**INFORME DE VISITA DE CONTROL
N° 011-2024-OCI/5348-SVC**

**EJECUCIÓN DE LA OBRA: “MEJORAMIENTO Y
AMPLIACIÓN DE LA TRANSITABILIDAD VEHICULAR
PEATONAL EN EL CENTRO POBLADO DE SAN AGUSTÍN
DE HUAYCHAO DEL DISTRITO DE HUAYLLAY - PROVINCIA
DE PASCO - DEPARTAMENTO DE PASCO” - I ETAPA, CON
CUI N° 2484708**

**PERÍODO DE EVALUACIÓN:
DEL 28 DE FEBRERO DE 2024 AL 5 DE MARZO DE 2024**

PASCO, 12 DE MARZO DE 2024

Imagen n.º 1
Plano de planta general de la calle Cerro de Pasco intersección con calle s/n 05 cuadra 01

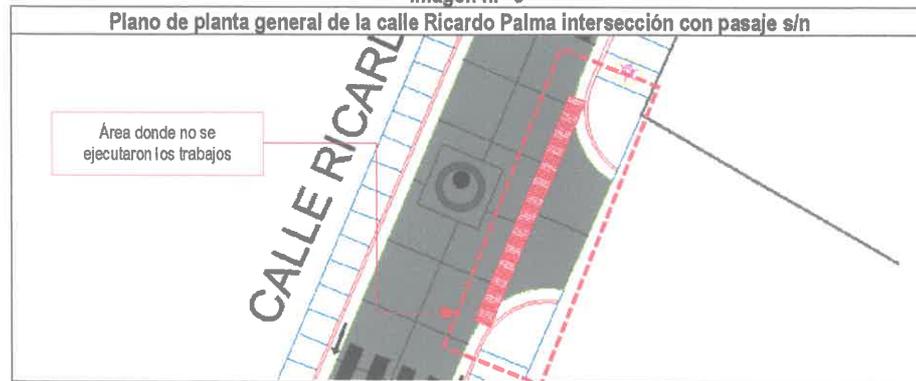
Complementando lo señalado en el párrafo anterior, y para un mejor entendimiento seguidamente se muestra extractos del plano GP-01 "PLANTEAMIENTO GENERAL" del expediente técnico donde se muestra el plano de planta y las zonas donde no se ejecutó los trabajos de veredas.

Imagen n.º 6
Plano de la Calle Cerro de Pasco

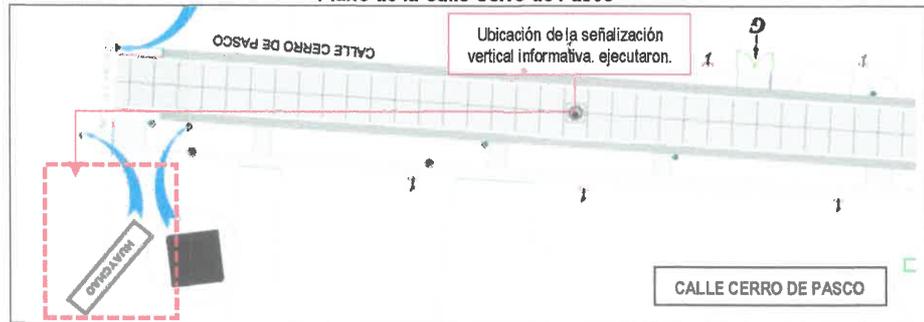
Sin embargo, durante la inspección física de obra se advirtió que el contratista no ha ejecutado la partida en mención, dado que en obra no se encontró la señal informativa que lleva el nombre de Huaychao, en la ubicación especificada en el plano PS-01 "PLANTA – SEÑALIZACIÓN ZONA 1", tal como se muestra en el gráfico siguiente:

Imagen n.º 8
Sección transversal de la Calle Santa Juan que muestra los sardineles de jardinería

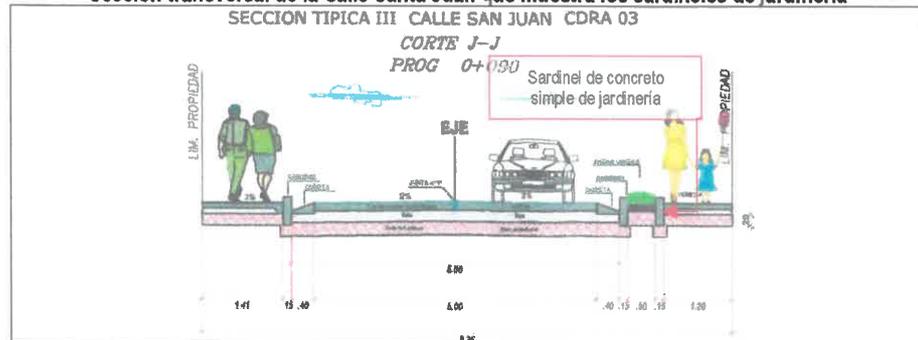
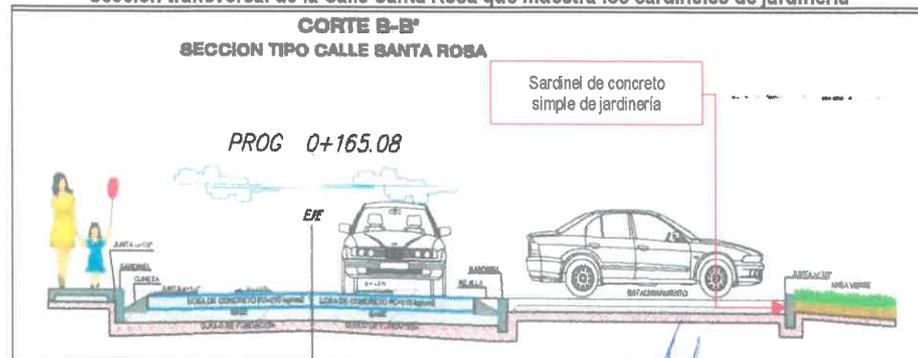
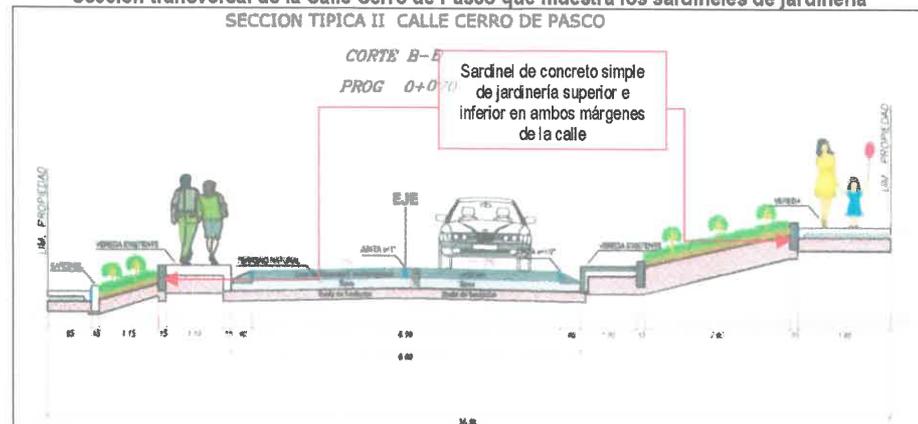
En los gráficos anteriores, se muestran las secciones típicas del jirón San Juan y Calles Santa Rosa y Cerro de Pasco extraídos del plano TS-01 "Secciones Típicas de Calles", en las cuales se visualiza los sardineles de concreto simple de jardinería con su peralte sobre las veredas, considerando estas especificaciones en la inspección física de obra se verificó la no ejecución de algunos sardineles, los cuales se detallan en el cuadro siguiente:

Imagen n.º 13
Partidas necesarias que no fueron ejecutadas al 100%

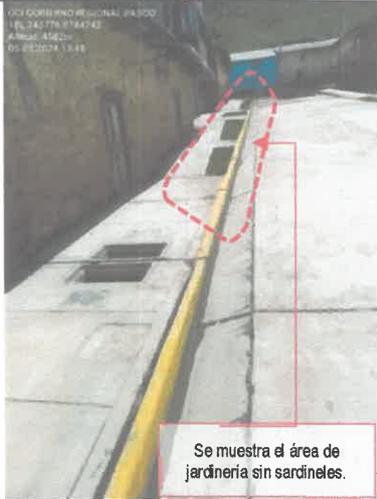
<p>Panel fotográfico n.º 13</p>  <p>Se muestra el área de jardinería sin sardineles.</p>	<p>Panel fotográfico n.º 14</p>  <p>Se muestra el área de jardinería sin sardineles.</p>
<p>Descripción: En la fotografía se muestra el área verde en el margen derecho – cuadra n.º 1 del Jirón San Juan.</p>	<p>Descripción: En la fotografía se muestra el área verde el margen izquierdo – cuadra n.º 1 del Jirón San Juan.</p>
<p>Panel fotográfico n.º 15</p>  <p>Se muestra el área de jardinería sin sardineles.</p>	<p>Panel fotográfico n.º 16</p>  <p>Se muestra el área de jardinería sin sardineles.</p>
<p>Descripción: En la fotografía se muestra el área verde en el margen derecho – cuadra n.º 3 del Jirón San Juan.</p>	<p>Descripción: En la fotografía se muestra el área verde la intersección de la calle s/n 3 del Jirón San Juan.</p>

Imagen n.º 14
Plano de la Calle Cerro de Pasco

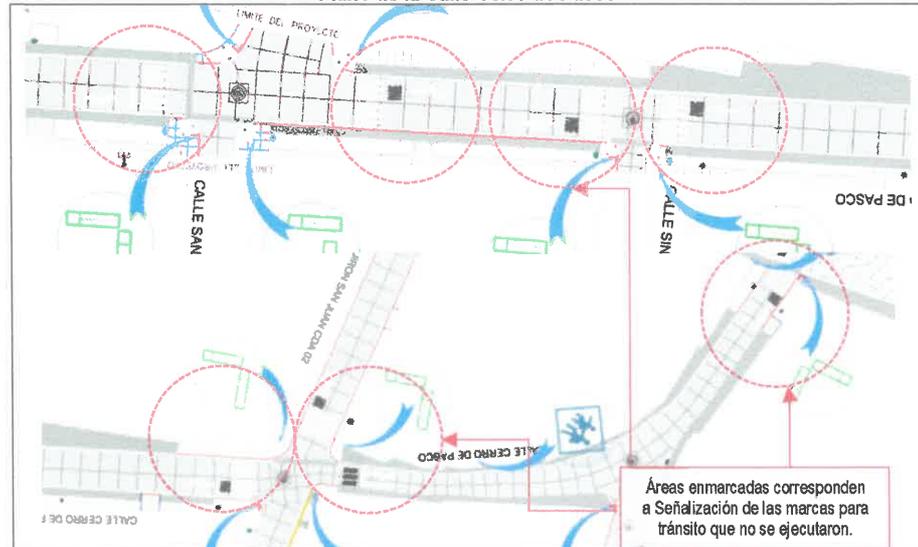
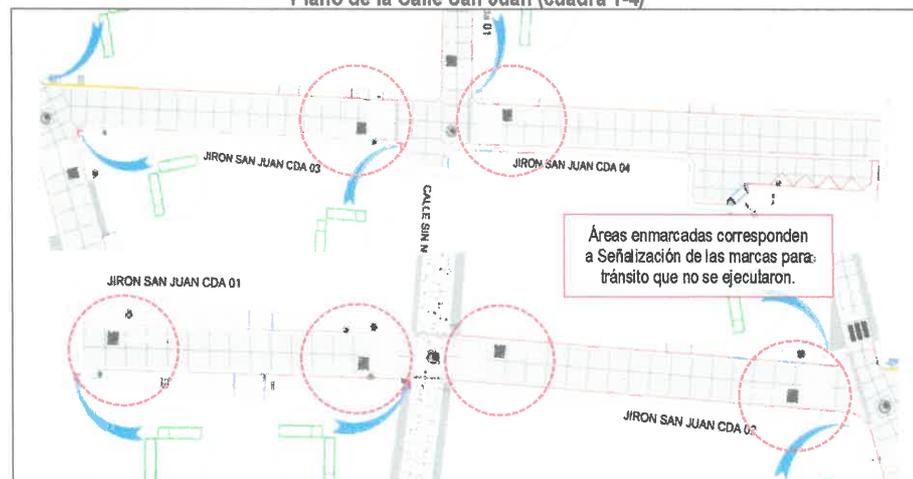
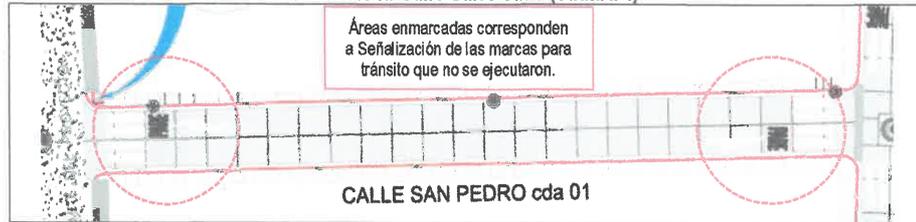
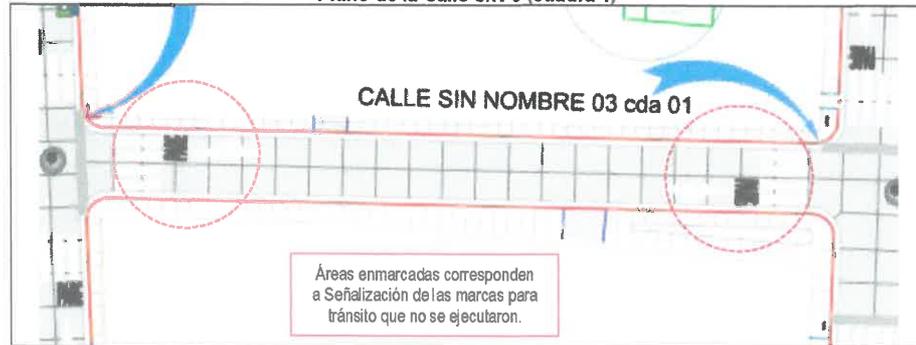
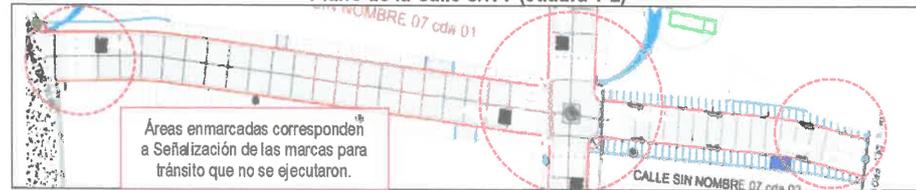
Del cuadro anterior, se desprende que la supervisión otorgó conformidad técnica a un exceso de 319.22 metros cuadrados de pintado de señalización de las marcas para tránsito peatonal, los cuales no están ejecutados, es así que la valorización no ejecutada de la partida en cuestión tiene un monto de S/7 421,87. Complementando lo expuesto, en los planos PS-01, PS-02 "Planta - Señalización Zona 1 y 2" se ha establecido que en todas las intersecciones de calles se deberá realizar las señalizaciones de marcas para tránsito peatonal, tal como se muestra en los gráficos siguientes:

Imagen n.º 24
TS-01 Secciones típicas de calles – detalle de rejilla metálica.

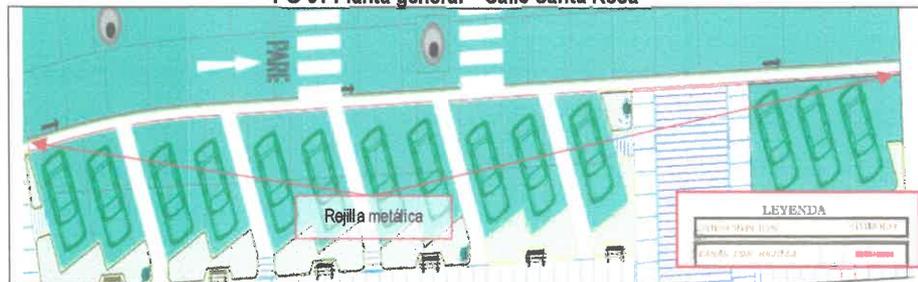
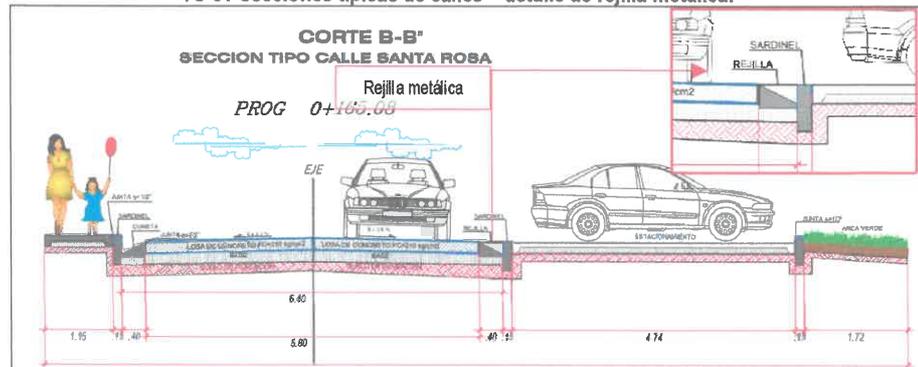
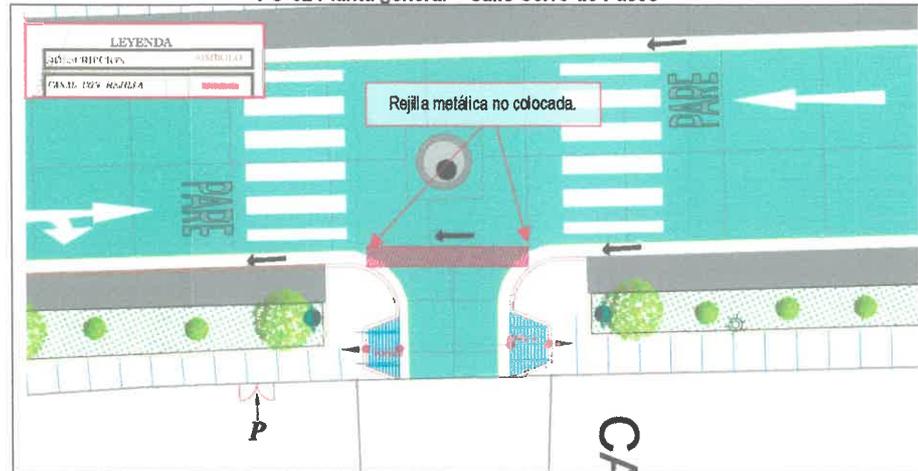
Aunado al citado anterior, en el plano TS-01 Secciones típicas de calles, PG-01 Planta general, PG-02 Planta general y PG-06 Planta general, se indica donde se colocará la rejilla en la cuneta para el pase entre el pavimento y el estacionamiento, tal como se muestra en los gráficos siguientes:

Plano de detalle de reductor de velocidad "Corte Y-Y"

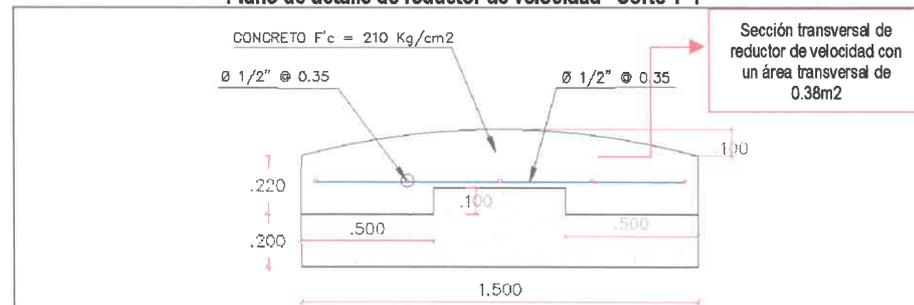
La imagen anterior, da cuenta que el área transversal del reductor de velocidad es de 0.38 metros cuadrados, el mismo que contempla unas uñas de 0,50 metros de ancho y 0,10 metros de alto, datos que coincide con lo consignado en la planilla de metrados, por

tal razón quedaría claro que, si bien es cierto el metrado indicaba la construcción de dos (2) reductores de velocidad, el presupuesto del expediente técnico contractual, indicaba una cantidad de metrado que duplica la cantidad estimada en la planilla de metrados, en ese sentido se puede inferir que el presupuesto del expediente técnico, consideró un metrado, que podría servir para la construcción de hasta cuatro (4) reductores de velocidad, tomando en cuenta lo mencionado se puede determinar que el metrado no ejecutado pero si declarado en la conformidad técnica es el que se detalla en el cuadro siguiente:

Plano de planta de la disposición de la baranda metálica en el muro de contención del Jirón San Juan

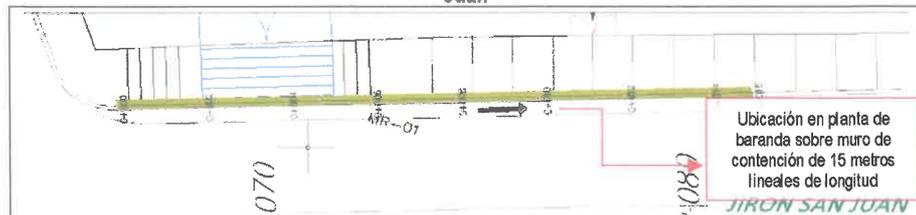
Del cuadro anterior, se desprende que las partidas de barandas metálicas habrían alcanzado el 100% de avance; sin embargo, después de realizar la inspección física de obra, se observó que no se ejecutó los 15 metros lineales, considerados en los metrados y el plano MR-01 "MURO DE CONTENCIÓN", tal como se muestra a continuación:

Imagen n.º 38
Plano DP-01 Detalle de pavimento – Secciones típicas

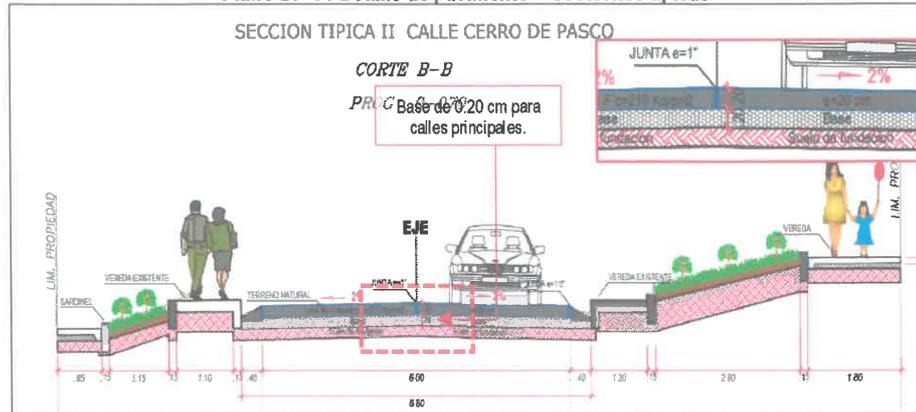
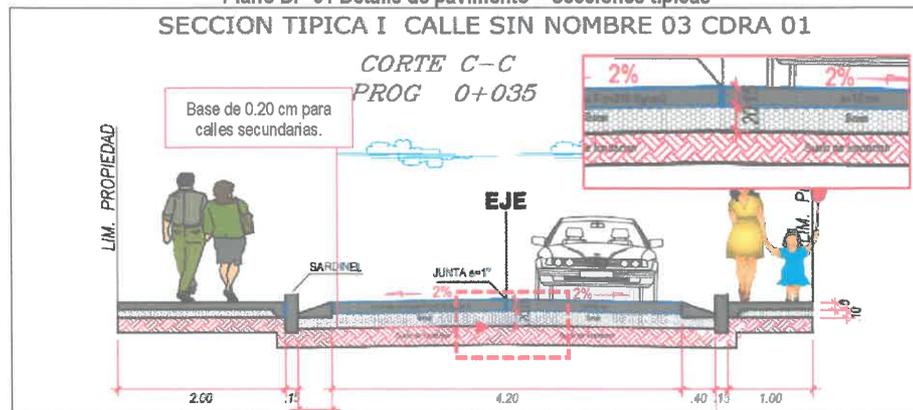
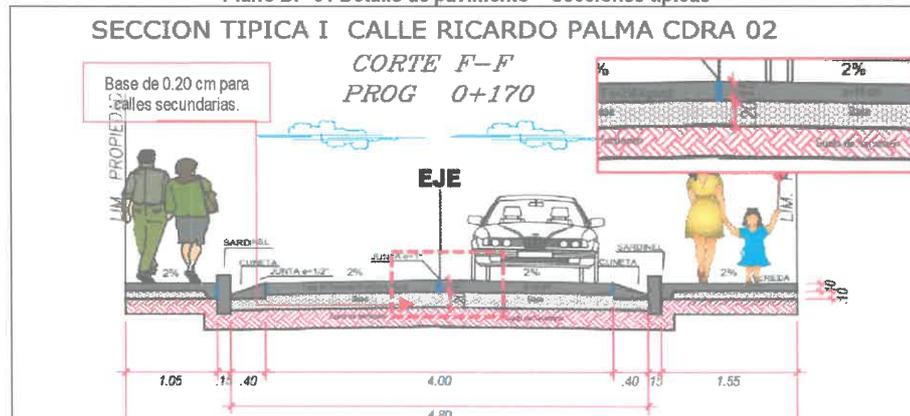
La información vertida en las imágenes anteriores, también ha sido establecida en el los gráficos del plano DP-01 Detalle de pavimento, que se muestra a continuación:

Los gráficos presentados, indican claramente las consideraciones que se debieron haber tomado para la ejecución de las partidas, consideraciones que no fueron cumplidas por el contratista ni controladas por la supervisión toda vez que durante la inspección física de obra realizados el 28 de febrero, 5 y 6 de marzo de 2024, se evidenció en uno de los cortes realizados al pavimento, como parte del levantamiento de observaciones de los paños que se encontraban fisurados, se identificó que la base contaba con un espesor de 7 cm, por otro lado se observó que los dowells colocados son de acero corrugado y se encuentran deteriorados producto del levantamiento inadecuado de los paños, tal circunstancia se puede observar en las fotografías siguientes:

Imagen n.º 42
Plano DP-01 Detalle varios – detalle típico de dowells y aceros de amarre

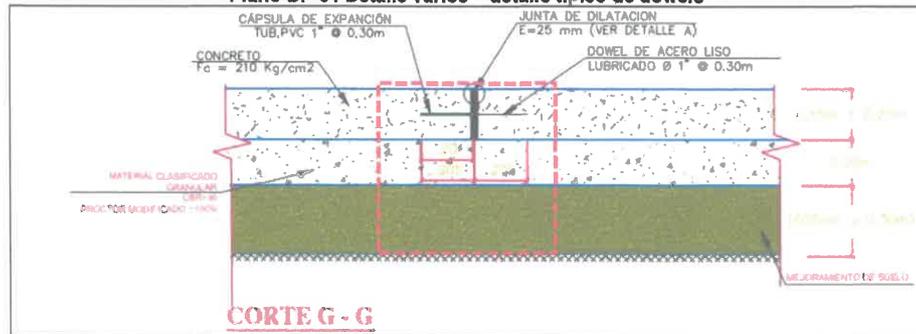
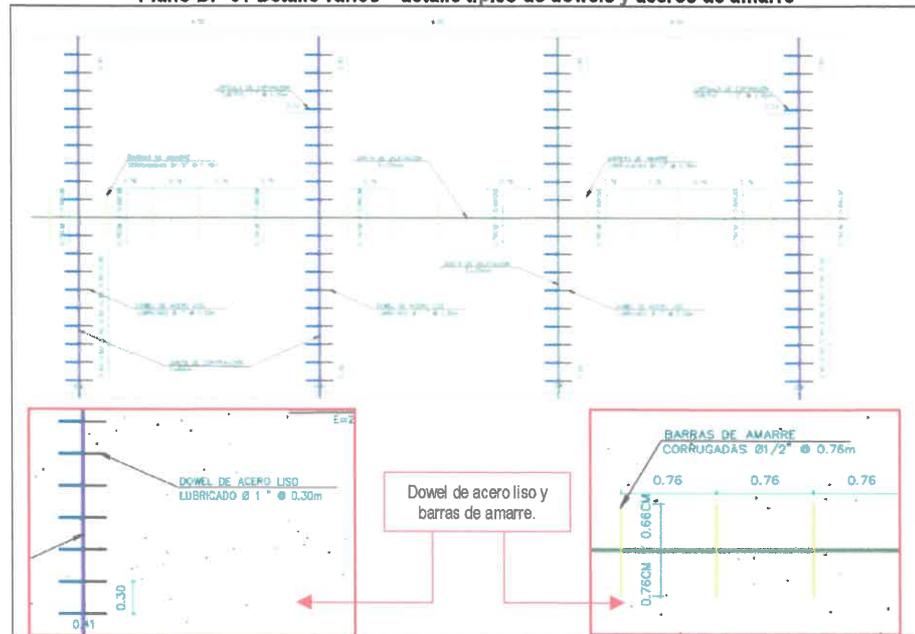
Por otro lado, respecto a los dowells se puede observar en el plano de D-01 Detalle varios, la distribución de los dowells de acero liso lubricado de $\varnothing=1"$, capsula de expansión de tubo PVC de $\varnothing=1"$ y barras de amarre corrugadas de $\varnothing=1/2"$ que debe contener el pavimento rígido, tal como se muestra en el siguiente gráfico:

Imagen n.º 46
Partidas deficientemente ejecutadas

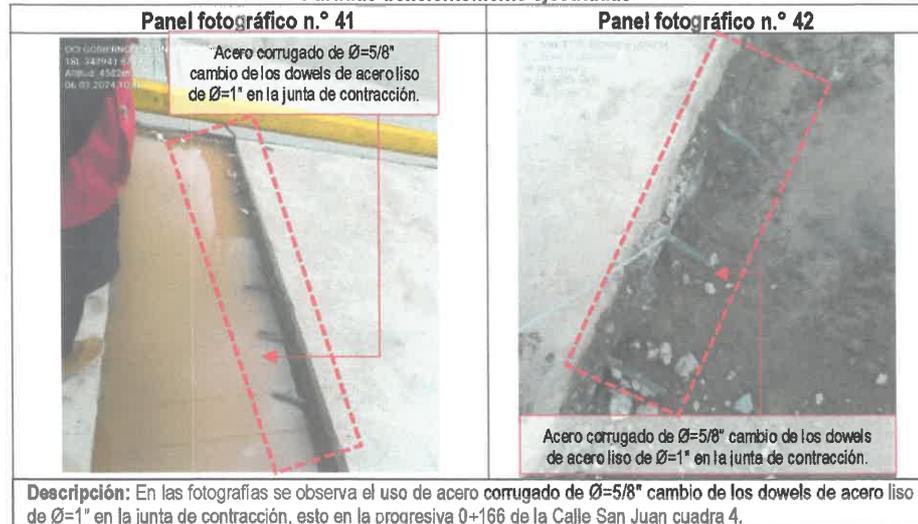
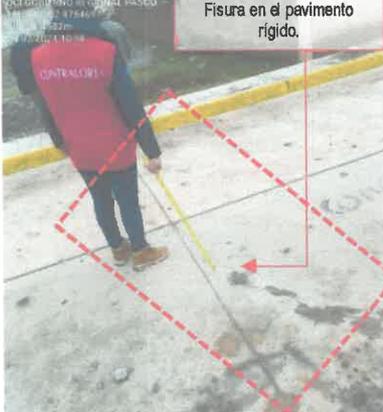
Panel fotográfico n.º 45	Panel fotográfico n.º 46
 <p>Los dowels no se encuentran rectos.</p>	 <p>Levantamiento de paños de manera inadecuada.</p>
<p>Descripción: En las fotografías se observa el levantamiento de los paños sin utilización del equipamiento adecuado y sin la realización de cortes en ángulo recto sobre las fisuras dañando los dowels, lado izquierdo progresiva 0+054 de la Calle Cerro de Pasco, lado derecho progresiva 0+086 de la Calle Cerro de Pasco.</p>	
Panel fotográfico n.º 47	Panel fotográfico n.º 48
 <p>Fisura en el pavimento rígido.</p>	 <p>Fisura en el pavimento rígido.</p>
<p>Descripción: En las fotografías se observa la presencia de fisura en el pavimento rígido, lado izquierdo progresiva 0+158 de la Calle Cerro de Pasco y lado derecho progresiva 0+180 de la Calle Cerro de Pasco.</p>	
Panel fotográfico n.º 49	Panel fotográfico n.º 50
 <p>Levantamiento de paños de manera inadecuada.</p>	 <p>Levantamiento de paños de manera inadecuada y fisura en el pavimento rígido.</p>

Imagen n.º 53
Partidas deficientemente ejecutadas

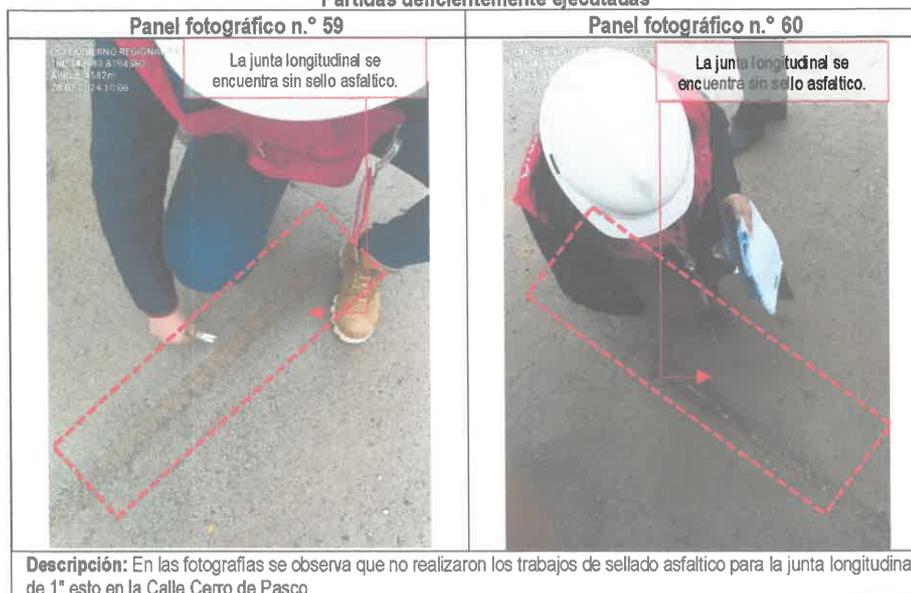
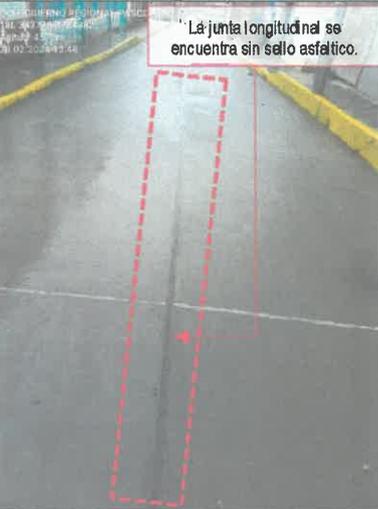
Del citado anterior, se puede inferir que los trabajos en juntas de dilatación deberan considerar los parámetros establecidos en las especificaciones técnicas, parámetros que habrían sido incumplidos durante la ejecución, tal como se puede evidenciar en las fotografías siguientes:

Panel fotográfico n.º 67	Panel fotográfico n.º 68
 <p>Sellado asfáltico deficiente entre la junta entre el pavimento y la vereda.</p>	 <p>La junta longitudinal se encuentra sin sello asfáltico.</p>
<p>Descripción: En la fotografía se observa que se realizaron de manera deficiente los trabajos de sellado asfáltico para la junta longitudinal de 1", sin realizar la limpieza antes esto en la Calle San Pedro.</p>	<p>Descripción: En la fotografía se observa que no realizaron los trabajos de sellado asfáltico para la junta longitudinal y transversal de 1" y con sikaflex para las juntas de contracción de ½", esto en la Calle Pedro</p>
Panel fotográfico n.º 69	Panel fotográfico n.º 70
 <p>No se realizaron trabajos de sellado de juntas.</p>	 <p>Sellado asfáltico deficiente entre la junta entre el</p>
<p>Descripción: En la fotografía se observa que no realizaron los trabajos de sellado asfáltico para la junta longitudinal de 1" esto en la Calle Ricardo Palma.</p>	<p>Descripción: En la fotografía se observa que se realizaron de manera deficiente los trabajos de sellado asfáltico para la junta longitudinal de 1", sin realizar la limpieza antes esto en la Calle Ricardo Palma.</p>

Imagen n.º 58
Partidas deficientemente ejecutadas

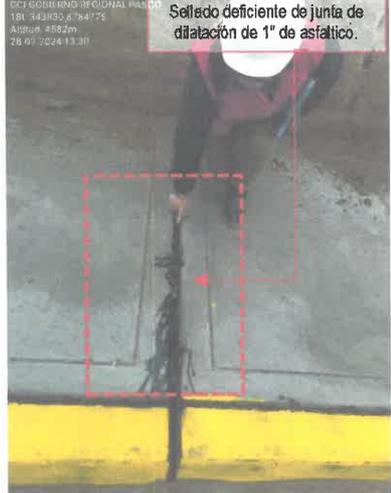
Panel fotográfico n.º 81	Panel fotográfico n.º 82
 <p>Sello deficiente de junta de dilatación de 1" de asfáltico.</p>	 <p>Desnivel de lineamiento de vereda.</p>
<p>Descripción: En la fotografía se observa el inadecuado sellado de junta de dilatación de 1", no realizan la mezcla con la arena gruesa, ubicado en la progresiva 0+040 de la Calle San Juan.</p>	<p>Descripción: En la fotografía se observa el desnivel en relación del sardinel de las veredas las cual al no tener junta permitiría el ingreso de agua, ubicado en la progresiva 0+002 de la Calle San Juan.</p>
